## WYJAŚNIENIA TREŚCI SWZ

Dotyczy postępowania o udzielenie zamówienia publicznego prowadzonego w trybie przetargu nieograniczonego pn.: **„Budowa oświetlenia łącznika pomiędzy ulicami Łuczniczą i Niepołomicką w Gdańsku”**.

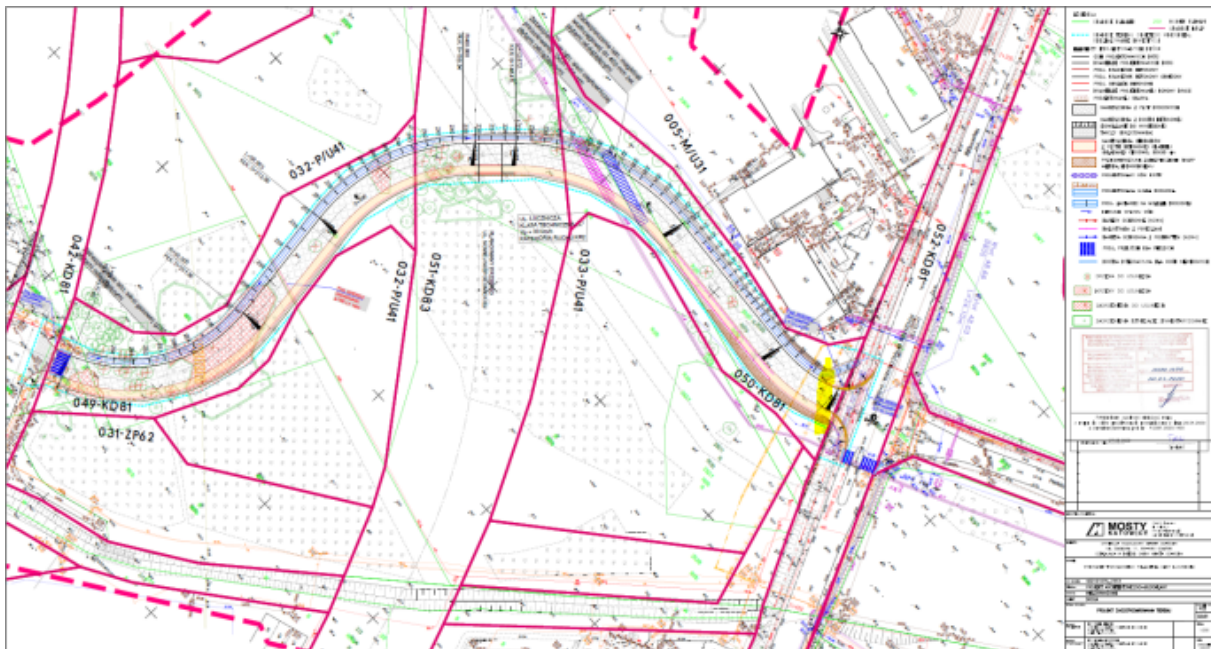
W rzeczywistość, w przedstawionym układzie drogowym występuje trzecie przejście dla pieszych, w oznaczonym na żółto miejscu. Czy Zamawiający potwierdza, iż do wyceny należy przyjąć doświetlenie trzech przejść dla pieszych?

Zamawiający informuje, iż zgodnie z zapisami w PFU oraz z załączonymi warunkami technicznymi GZDiZ, należy zaprojektować oświetlenie wszystkich przewidywanych dla niniejszego zadania przejść dla pieszych i przejazdów rowerowych. W związku z powyższym należy zaprojektować oświetlenie obu nowopowstałych przejść dla pieszych. Przejście dla pieszych przez ul. Niepołomicką w pobliżu łącznika do ul. Łucnicznej ma już dedykowane oświetlenie. Należy jednak przewidzieć przesunięcie dwóch słupów tak, aby wyszły poza środek chodnika (zgodnie ze zdjęciem poniżej).
